改善箇所説明図

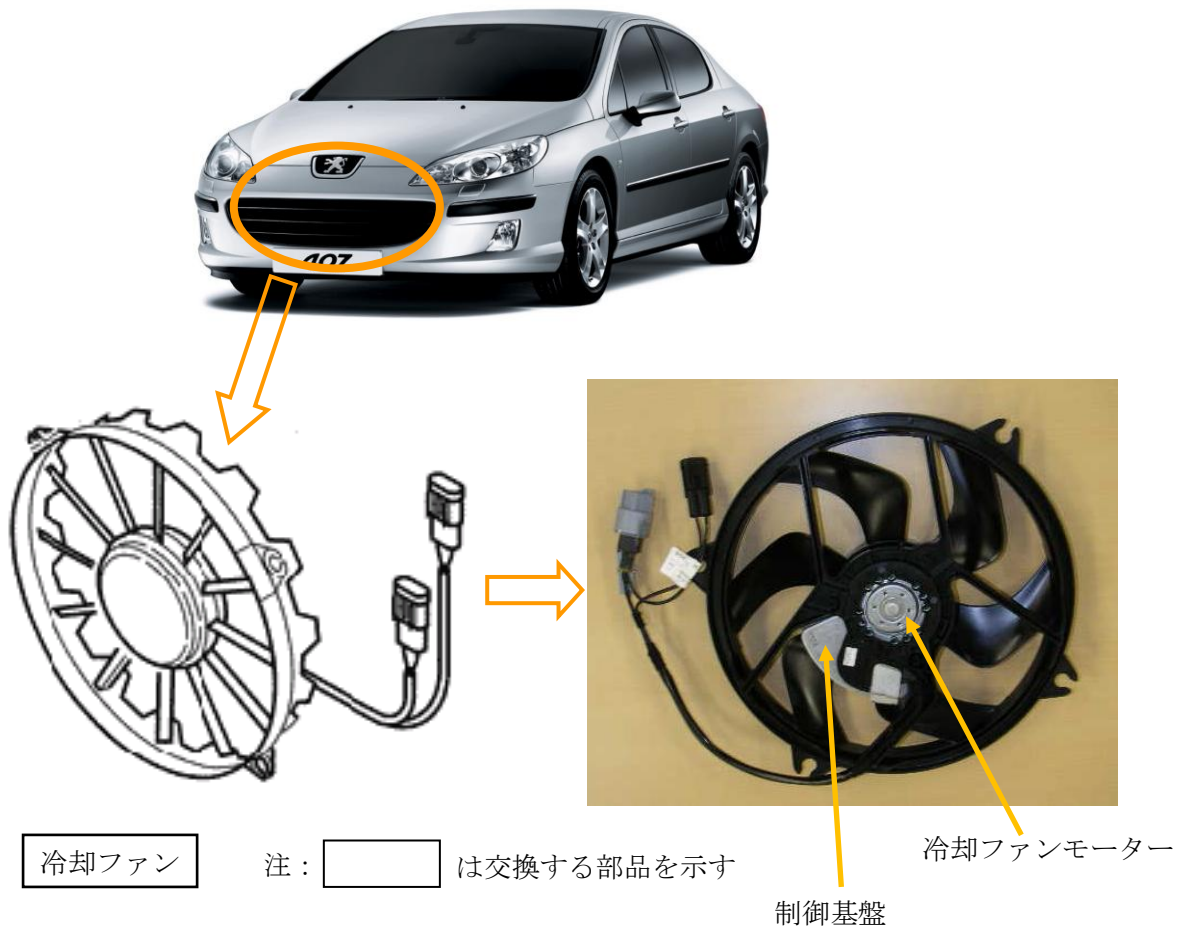
不具合の内容

冷却ファンの制御基盤に不良品が組み付けられているため、冷却水温が上昇しても、冷却ファンのモーターに電流が流れず、冷却ファンが作動しないことがある。そのため、そのまま使用を続けると、エンジンがオーバーヒートする、又は、制御基盤が発熱し、最悪の場合、火災に至るおそれがある。

改善措置の内容

全車両、良品の制御基盤が組み付けられている冷却ファンと交換する。

対策済車両には、運転者席側ドア開口部のドアロックストライカー付近に外 - 2197 のステッカーを貼付する。
